Müşteri ifadesi / Atölye tespiti

Diferansiyeli onarın (diferansiyel pinyonlarını ve tam baskı rondela grubunu değiştirin).

Şekil 1: Gergi yayındaki/konik makaralı rulman muhafazasındaki anormalliklere örnek.

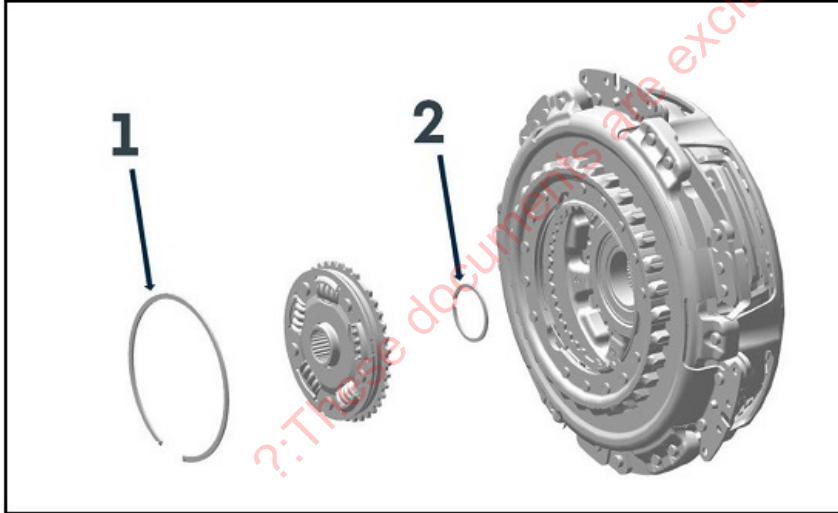
NOT Onarım sırasında, giriş mili gergi yayına (bkz. Şekil 1 mavi ok) veya konik makaralı rulman muhafazasına (bkz. Şekil 1 siyah ok) istemsizce hasar vermek mümkündür. Bunun sebebi, hatalı şekilde takılmış kapaktır. Ancak, bu durumlarda, DQ200 şanzımanının onarımı kesintiye uğratılmamalıdır. Parça değişim işlemi ekteki Çalışma Talimatında açıklanmıştır.

Aşağıdaki referansları yalnızca anormallikler Şekil 1'de (örnek) gösterilenlerle eşleştirebilirsiniz.

Bu durumda konik makaralı rulmanın/gergi yayının değişimi ve gerekli çalışma zamanı garanti kapsamında değildir. Parçaların gerekçelendirilmeyen ikamesi veya değişimi geri faturalandırılacaktır.

Referans	Açıklama	Miktar
0AM 311 235 A	Oluklu bilyeli rulman	1
N 012 319 1	Segman	1
WHT 000 387 A	Gergi yayı	1
